# De Lekdijk is lekgestoken!

## Ernstige problemen bij de Lekdijk in Nieuw Lekkerland

Prof. dr. ir. Stefan van Baars

14 april 2020

### Probleem: binnenwaartse macrostabiliteit

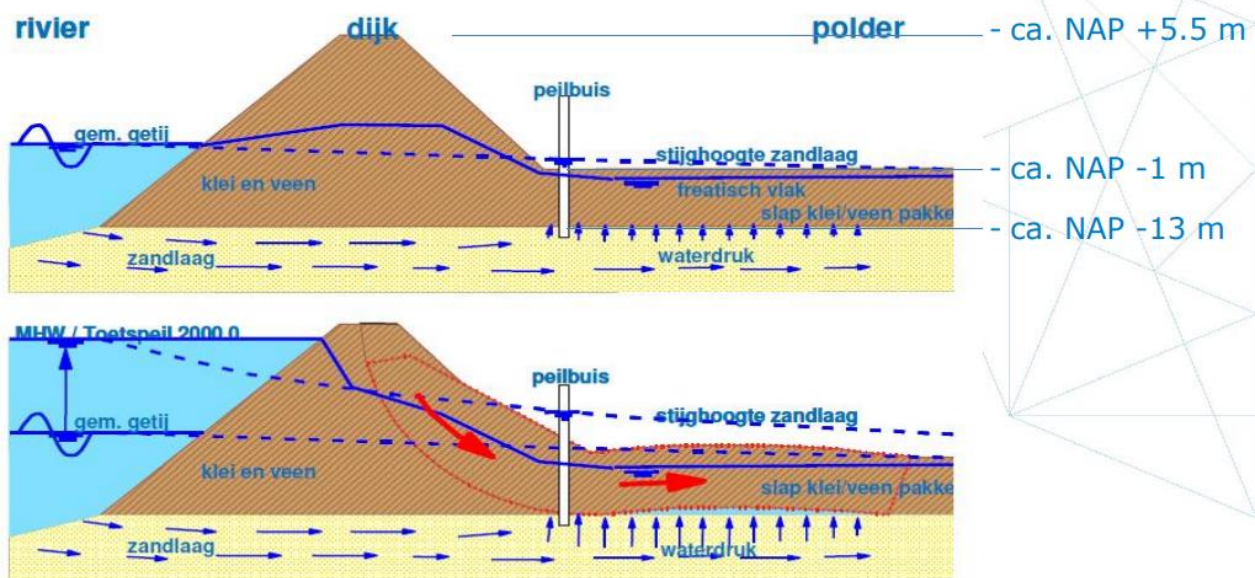
Dit figuur zet de lezer direct op het verkeerde been, omdat het lijkt alsof het grootste probleem het afschuiven van het binnentalud is. Dit wordt ook wel genoemd; Onvoldoende Binnenwaartse Macrostabiliteit (In dit figuur ontbreekt het woord “onvoldoende”, want het wel hebben van stabiliteit is natuurlijk nooit een probleem).

**Afschuiven van het binnentalud** is wel een probleem, maar het is een secundair probleem, deze ontstaat bij de Lekdijk vaak door het hoofdprobleem:

#### **Opbarsten van het achterland**

Dit opbarsten van het achterland wordt rechtsonder in het figuur wel getekend, maar wordt niet als primair probleem genoemd. Het opbarsten van het achterland is één van de gemakkelijkste te controleren bezwijkmechanismen van een dijkconstructie. Voor de situatie “hoogwater tot aan de

### Rekenvoorbeeld opbarsten & berm

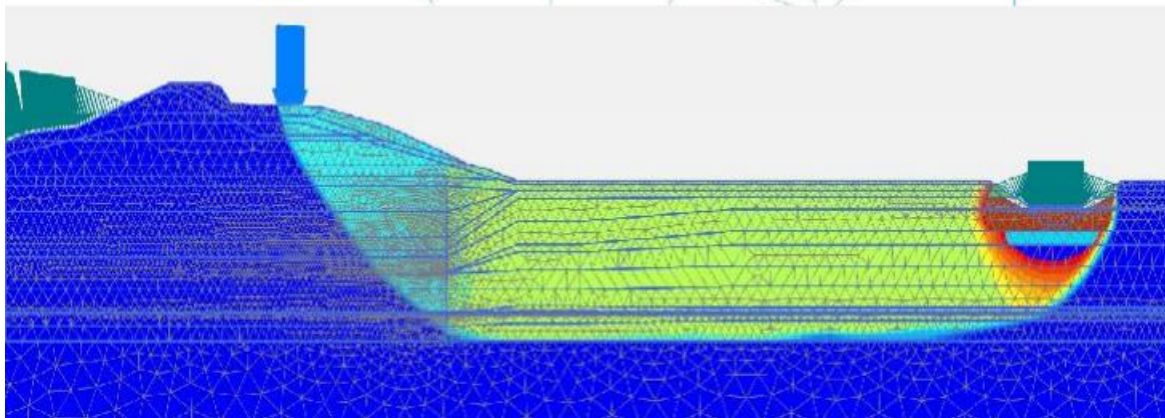
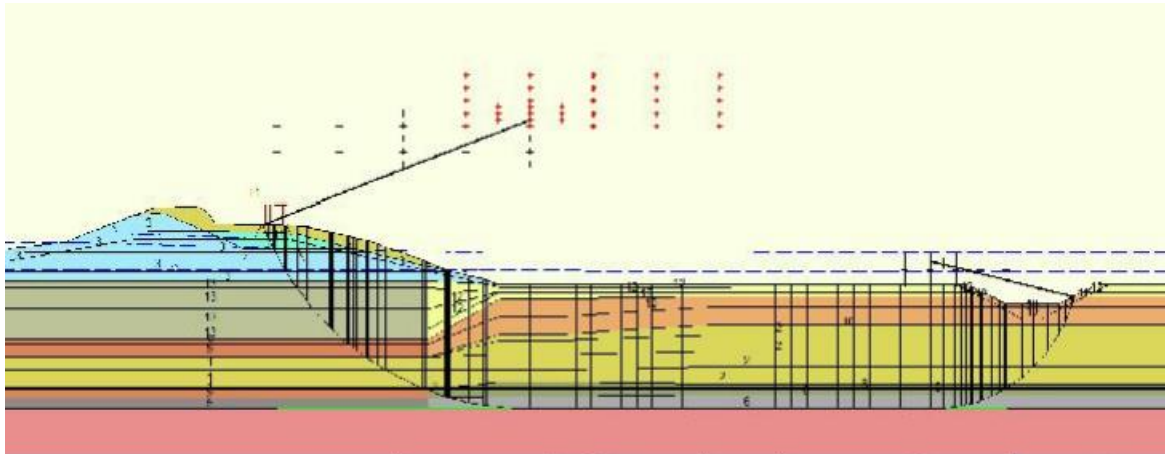
Opwaartse grondwaterdruk:  $10 \text{ kN/m}^3 * (\text{NAP } +5,5 \text{ m} - \text{NAP } -13,0 \text{ m}) = 185 \text{ kPa}$  (of  $\text{kN/m}^2$ )

Neerwaarts gewicht grond:  $12 \text{ kN/m}^3 * (\text{NAP } -1,0 \text{ m} - \text{NAP } -13,0 \text{ m}) = 144 \text{ kPa}$

Aangezien de opwaartste kracht (185 kPa) van het grondwater in de zandlaag, dat in verbinding staat met de Lek, groter is dan het gewicht van de grondlaag (144 kPa), zal voor de situatie “water tot aan de kruin”, de grondlaag van het achterland opbarsten, met alle catastrofale gevolgen van dien voor iedereen die achter deze dijk woont of verblijft tijdens dit hoogwater.

Indien we uitgaan van een veel lagere ontwerpwaterstand van NAP +3,68 m, uitgaan van een kortdurende ontwerpwaterstand met vertraging van de waterdruk in de zandlaag die leidt tot een stijghoogte in de peilbuis van NAP +2,20 m, en uitgaan van een veiligheidsfactor  $F = 1,05$ , dan moet de dijk nog steeds voor dit bezwijkmechanisme worden afgekeurd.

Een goede oplossing hiervoor zou kunnen zijn een berm van klei ( $1560 \text{ kg/m}^3$ ) aan te brengen op het achterland met voldoende dikte. Deze dikte hiervan zou dan moeten zijn:

$$\{ (1,05 * (2,20 + 13) * 10 \text{ kPa}) - 144 \} / 15,6 \text{ kN/m}^3 = 1,0 \text{ m}$$

## Oplossing van de bouwcombinatie

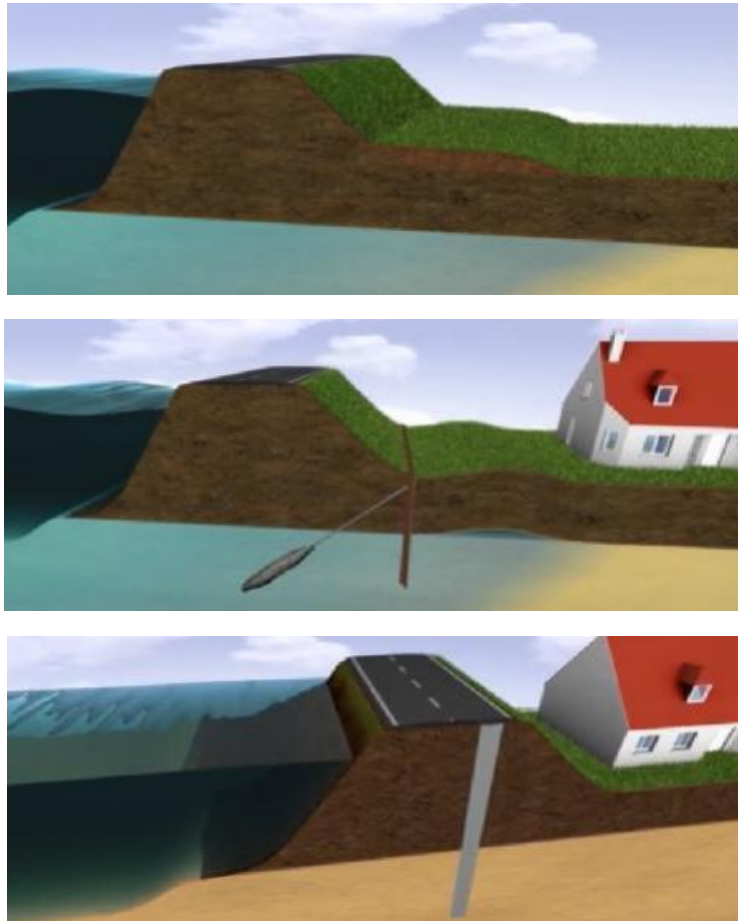
Het ontwerp is gedimensioneerd op het secundaire probleem “Afschuiven binnentalud”, maar niet op het hoofdprobleem “Opbarsten achterland”. De steunberm is in feite een gedeeltelijke ophoging van het achterland, en verbetert dus het opbarsten van het achterland.

De “Verankerde op boorpalenwand in de teen van de dijk” en de “Onverankerde diepwand in de kruin van de dijk” verbeteren het hoofdprobleem “Opbarsten achterland” zeker niet, omdat de opwaartse waterdruk van onderen komt.

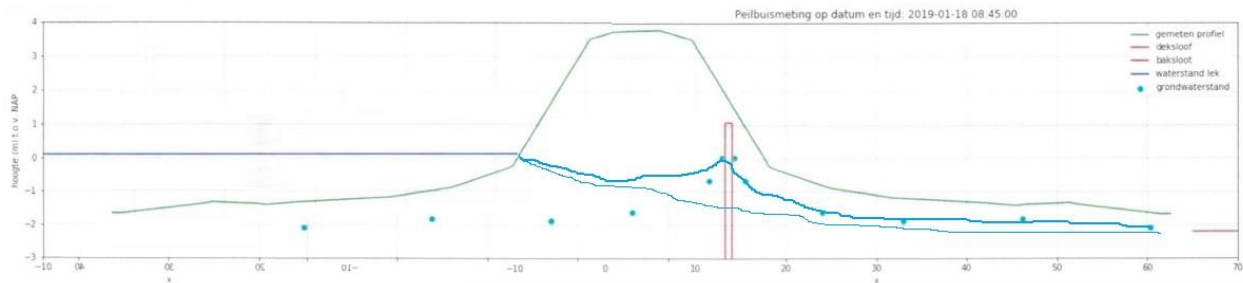
Bovenstaand figuur laat de dijk zien, met rechts het achterland en links de Lek. De linkerzijde van de dijk is voor de eenvoud gemaakt door de rechterzijde simpelweg te spiegelen. Ook de peilbuizen rechts van de boorpaalwand, zijn naar de linkerzijde gespiegeld, om de waterstanden te symboliseren als er alleen de boorpaalwand was en geen invloed van de Lek aan de linkerzijde. De invloed van de open boorpalenwand staan dus nu ook naar links gespiegeld, omdat dit effect in beide richting gelijk is, indien de grond aan beide zijde ongeveer een gelijke doorlatendheid heeft. Dus links van de wand zou de grondwaterstand ook omhoog zijn gegaan.

De dunne blauwe lijn toont de grondwaterstand die er zou zijn geweest zonder de boorpalenwand. De dikke blauwe lijn die erboven ligt, toont de geschatte grondwaterstand met de invloed van de Lek en de open boorpalenwand samen opgeteld: omdat de waterstand van de Lek ook in de dijk indringt, is de waterstand in de dijk zelf, een optelsom van de infiltratie van de Lek en van de infiltratie door de open boorpaalwand.

Dit betekent dat de grondwaterstand in de dijk door het bouwproject omhoog is gegaan, de totale grondspanning is ongeveer gelijk gebleven (het gewicht van de dijk is niet veranderd), waardoor de effectieve korrelspanning (totaal spanning min de grondwaterdruk) is afgenomen en dus ook de sterkte van de grond in de zone van het afschuifvlak is afgenomen. In andere woorden: er is een continue verweking van de dijk ten gevolgen van de lekkage vanuit de diepe zandlaag langs de boorpalen omhoog.

Deze extra interne waterdruk zorgt voor extra waterdruk en dus minder stabiliteit van de dijk. Dit betekent dat een talud eerder afschuift, zowel direct na de ophoging, als ook later bij hoogwater tegen de dijk. De dijk is dus èn zwakker, èn wordt door het grondwater opzij gedrukt.

Deze afname van de afschuifsterkte van het binnentalud door de verweking door de lekkage langs de palen van de boorpaalwand en de extra kracht op de dijk, zijn niet in het ontwerp meegenomen. De stabiliteit van de dijk is dus door de lekkage lager dan tot nu toe berekend.

**Afbeelding 5.2. Resultaten zettingberekening, aanpassing veen parameters**

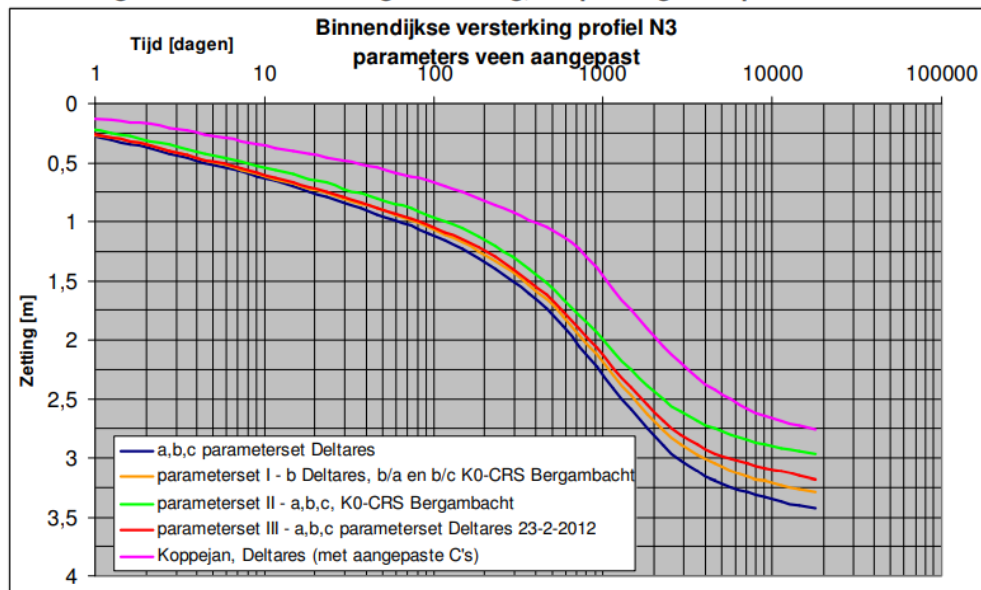
De consolidatieduur wordt geschat op ongeveer 3000 tot 4000 dagen, dus zo'n 10 jaar.

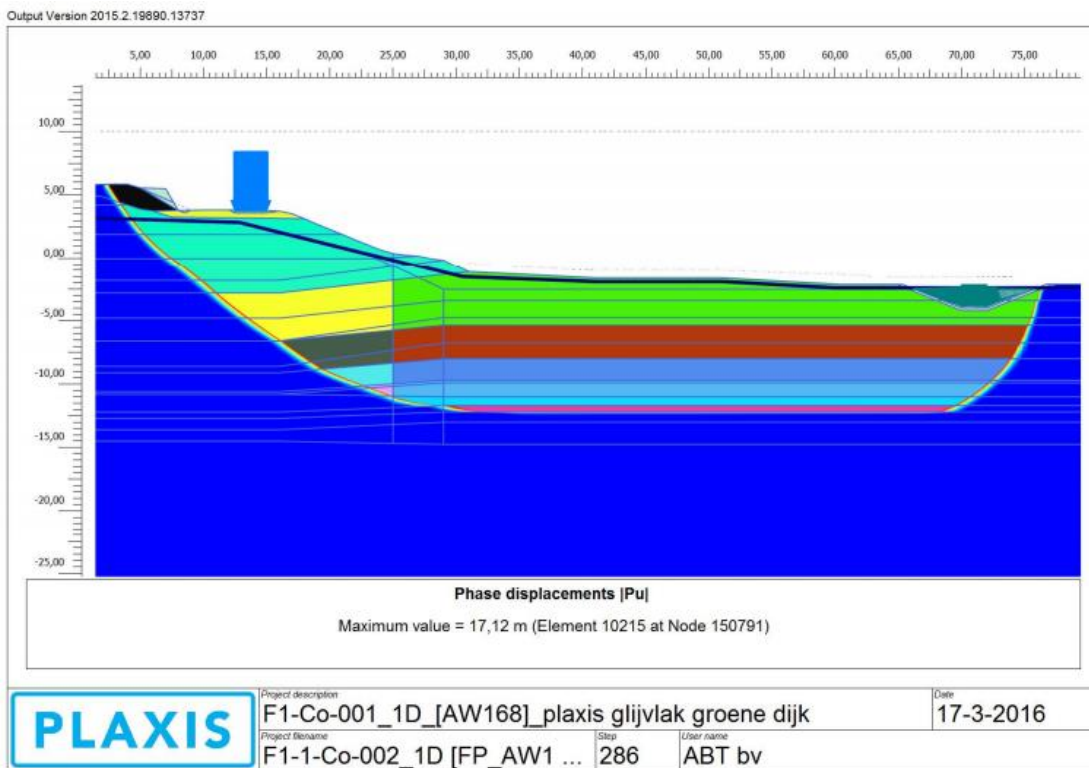
Terwijl met deze resultaten alle alarmbellen afgaan, is dit rapportje meegestuurd als een bewijs alsof er geen wolkje aan de lucht is, maar dat is er dus wel!

Ook wordt er door Witteveen+Bos geadviseerd om met eindige elementen modellen (Plaxis) naar dit probleem te kijken.

Nu is er wel met Plaxis gerekend om de glijvlakken te bepalen en om de stabiliteit te bepalen, maar niet zoals bij de notitie “Toetsing paalfundering bij dijkversterking” om de effecten op maatgevende huizen en funderingen te toetsen.
